WI.ZP.271.8.2024

**Zamawiający:**  
**Gmina Ryńsk**  
**ul. Mickiewicza 21**  
**87-200 Wąbrzeźno**

**Dotyczy postępowania o udzielenie zamówienia publicznego pn.**  
**Budowa świetlicy w Małych Radowiskach**

**Wyjaśnienie i zmiana treści Specyfikacji Warunków Zamówienia**

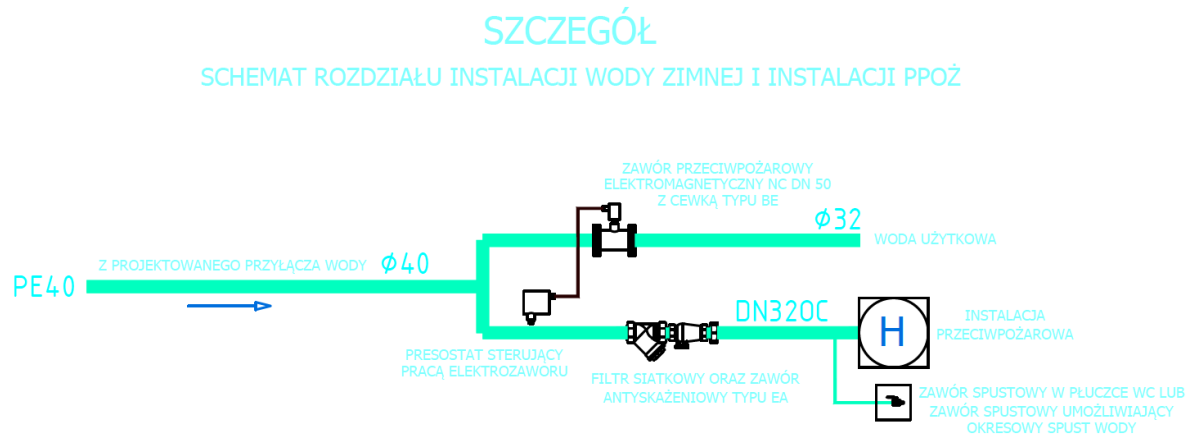
4. Przedmiar robót nie zawiera wykonania przebiegów przez przegrody budowlane (ściany) oraz wykucia i zaprawiania bruzd dla prowadzenia instalacji wodociągowej, kanalizacji sanitarnej w ścianach. Czy uwzględnić w wycenie? Proszę o uzupełnienie przedmiaru robót.

Odpowiedź: Należy uwzględnić wszelkie prace niezbędne do prawidłowego wykonania instalacji zgodnie z dokumentacją projektową, normami technicznymi i sztuką budowlaną.
